del dit al fet

Amb la finalització de la reconstrucció de Sant Vicenç d'Enclar hom pot veure el resultat assolit, i comparar-lo amb el temple que recordava. Pot haver sentit directament, o a través de la premsa, les explicacions dels implicats i, des de fa un parell de setmanes, ja es pot accedir a la documentació de l'actuació, per verificar si allò que se cercava en el projecte¹ correspon a allò assolit en les obres, i si les explicacions per justificar les diferències² són plausibles.

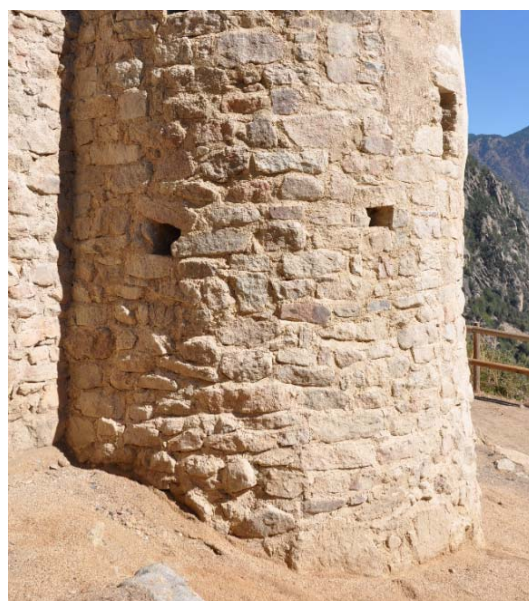
Si es reproduïx el revestiment històric, la contradicció és doble i encara més evident: la resta del mur reproduïx la d'un mur que no havia d'anar arrebossat.

Som a temps de corregir l'error. Pesem-ho.

González se sorprèn que un tema tan fonamental per la reconstrucció de Sant Vicenç es ventili en un tres i no res sense un debat a fons sobre criteris basats en l'art de la construcció i que tot quedi reduir a una simple apreciació burocràtica de "satisfactori".
